# PROCESSO 00390-00004504/2022-58

## DÚVIDAS GERAIS

Origem: Monitoramento e Controle/CAP

**EXEMPLO 1:**

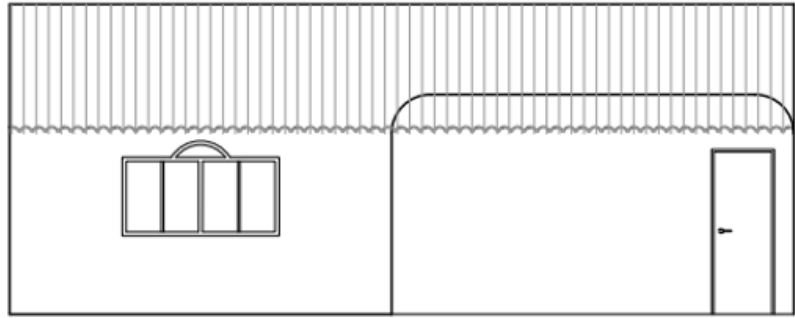
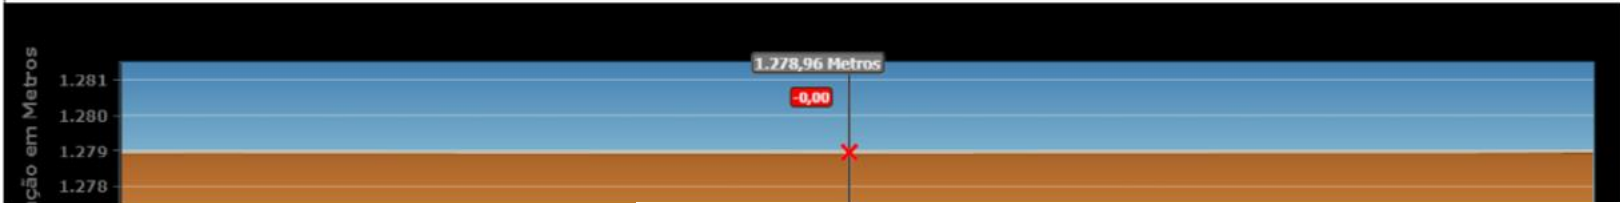
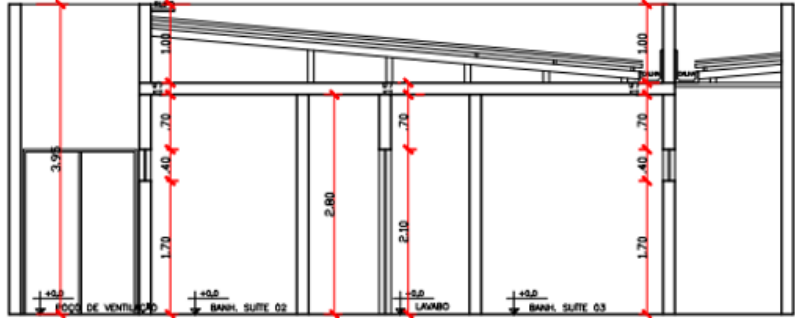
- Cota de soleira divergente do valor verificado no Geoportal e/ou;
- Com ponto de aferição desconforme com a tabela da LUOS ou com a NGB.

Enseja a anulação do Alvará de Construção, mesmo que a desconformidade não fira outro parâmetro urbanístico?

**TRCN com cota mais baixa que o Geoportal - diferença de  $\cong 66m$  abaixo - Ceilândia**  
(00390-00000733/2022-01)

OBS:  
A COTA DE SOLEIRA NESSE CASO  
CONSTA SOMENTE NO TRCN

**EXEMPLO 4:**

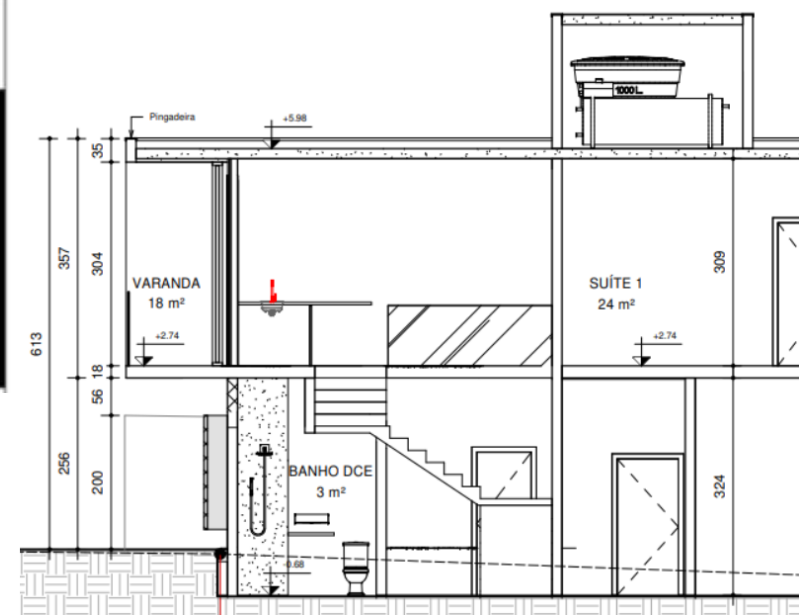
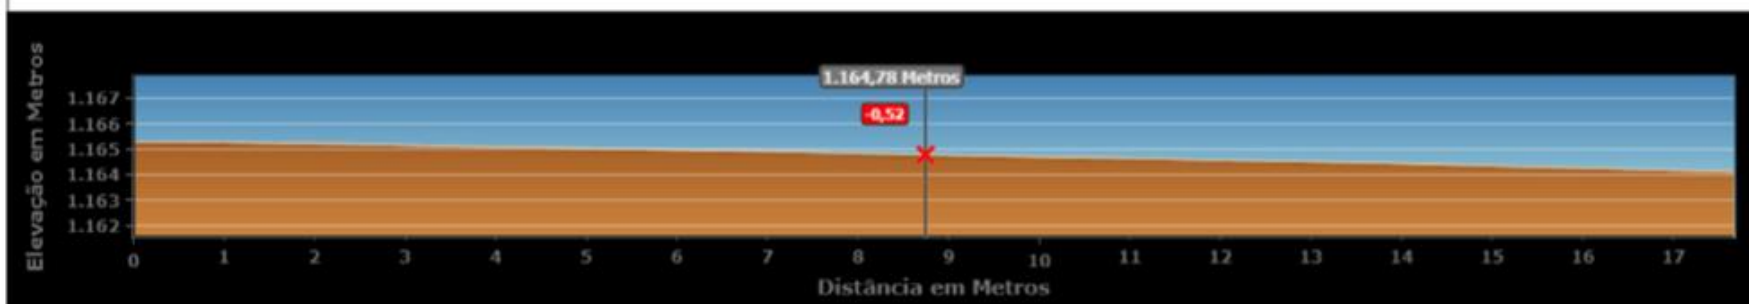
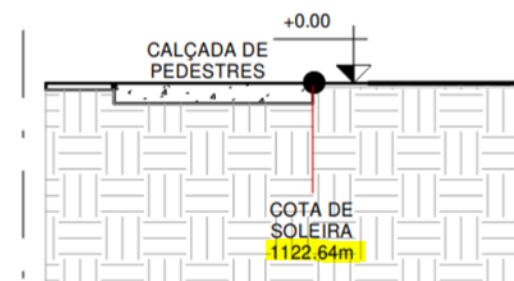
**Cota no TRCN: 1165m; cota no projeto: 1122,64m; cota extraída no Geoportal: 1164,78m**  
**Altura máxima da edificação; 7,70m - Altura máxima permitida: 9,50m**

# EXEMPLO 1: Alterações de pilares

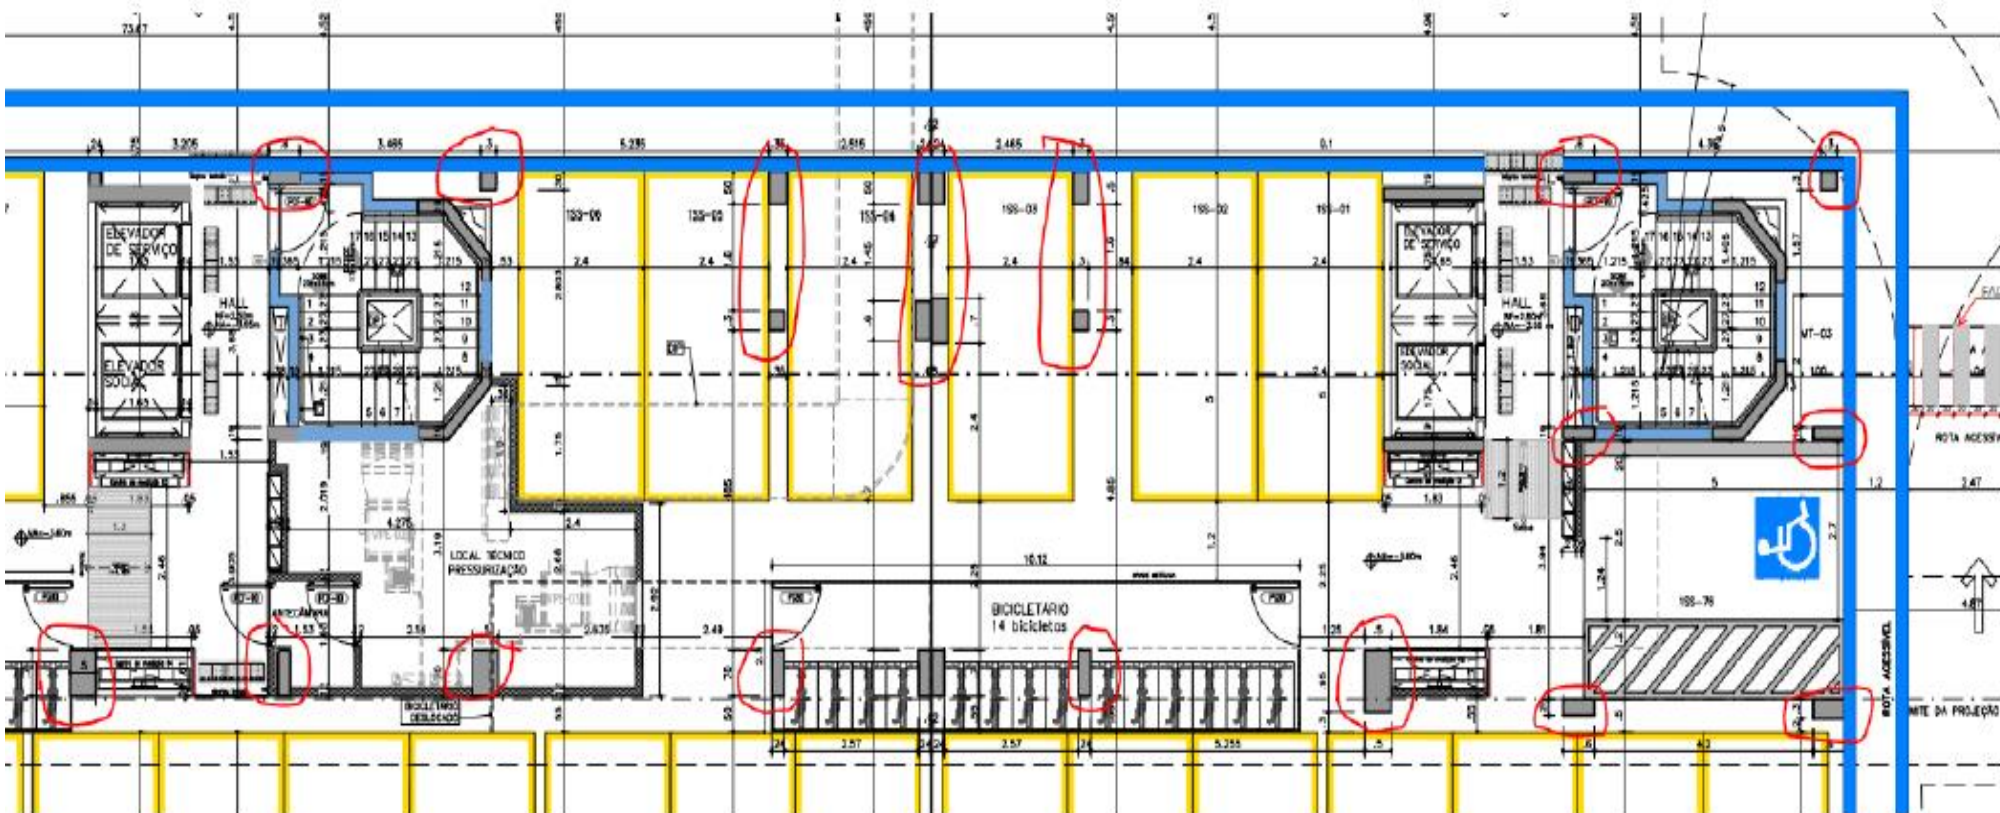
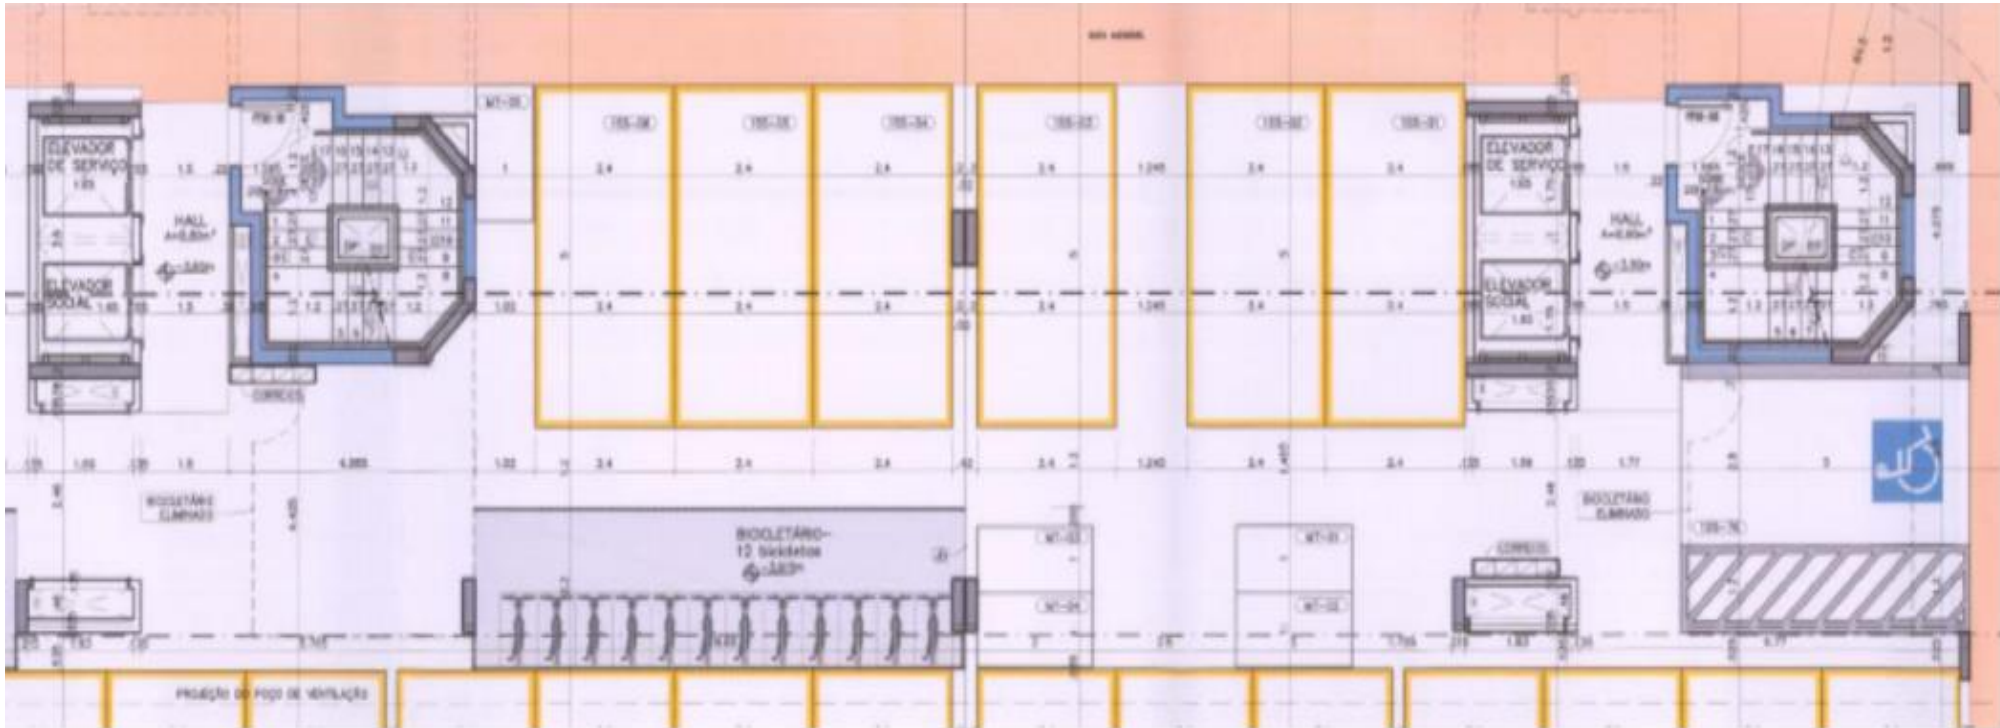
O que é considerado mudança estrutural da edificação?

Seriam consideradas somente alterações que infringissem aspectos urbanísticos?

Poderia ser solicitado laudo do responsável técnico pelo projeto estrutural atestando a não alteração?

#### CERCAMENTO:

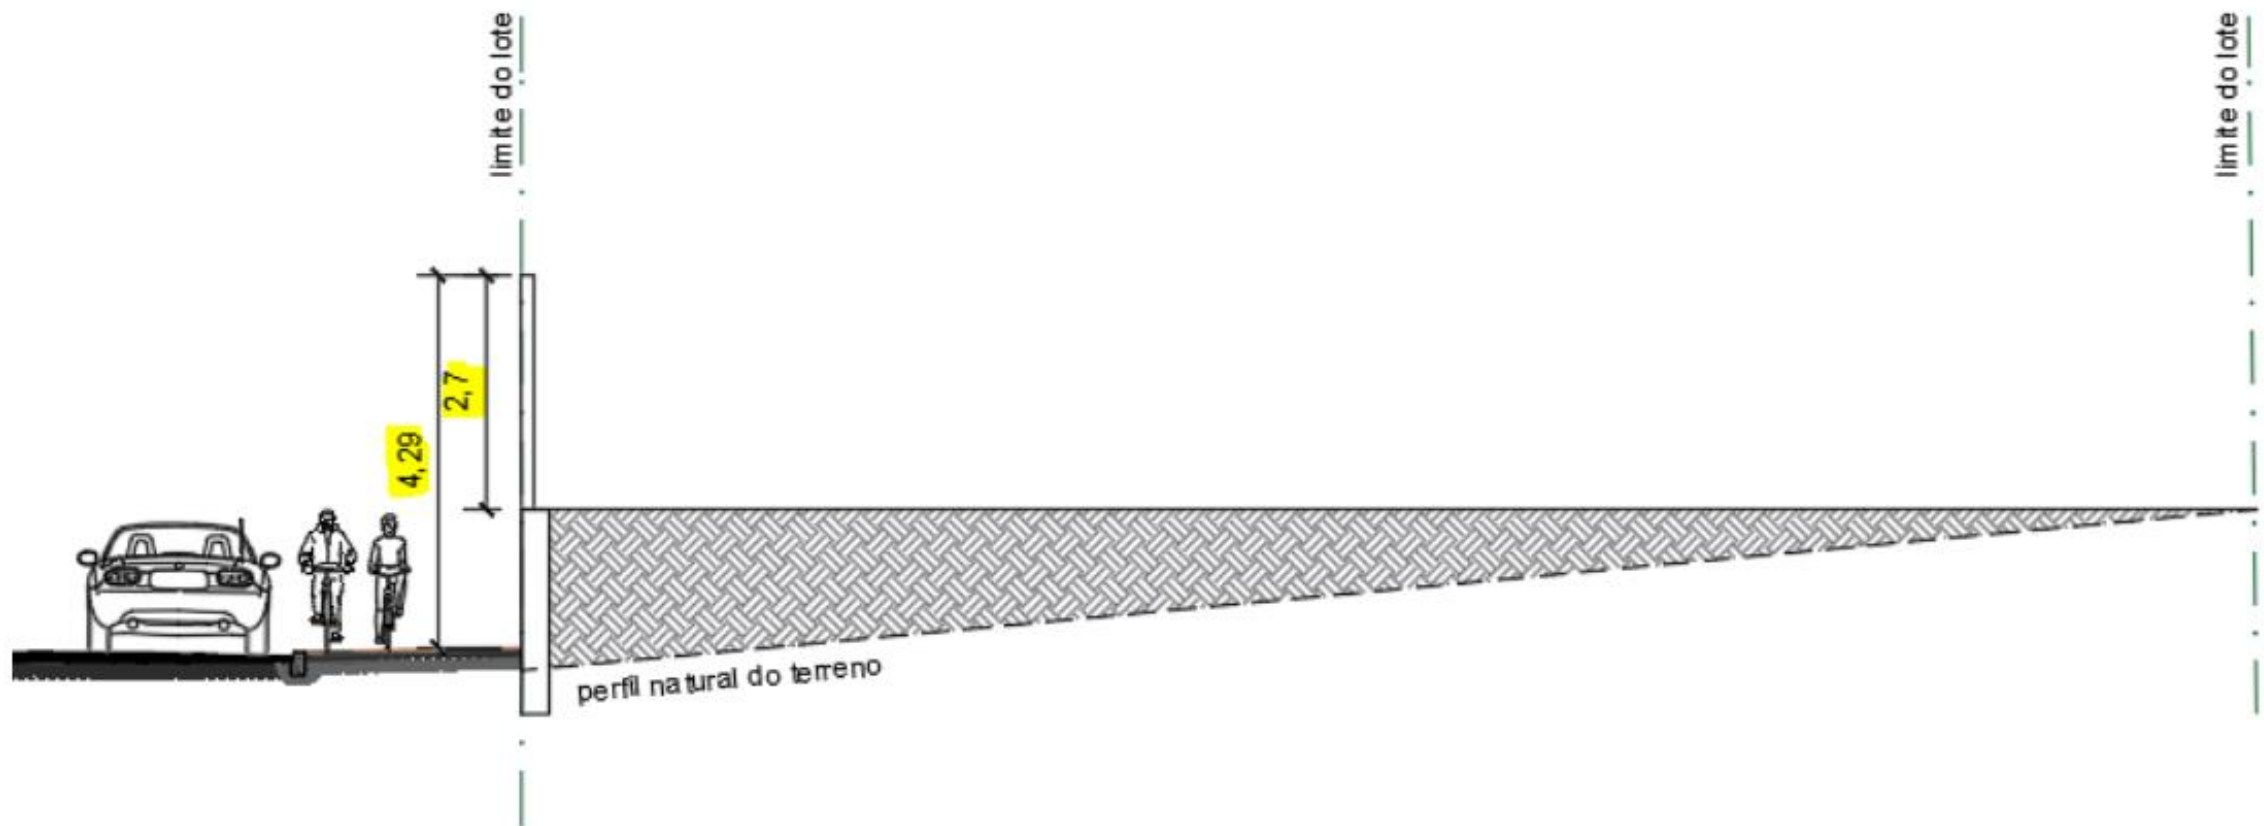
Quanto ao ponto de aferição da altura:

- A partir do perfil natural do terreno, ou;
- Somente a altura do muro desconsiderando-se a altura do aterro?

- altura do cercamento a partir do aterro= 2,70m;
- altura do cercamento a partir do perfil natural do terreno= 4,29m

- Especificamente nesses casos seria possível a apresentação de projeto complementar apenas do cercamento para sanear o projeto?
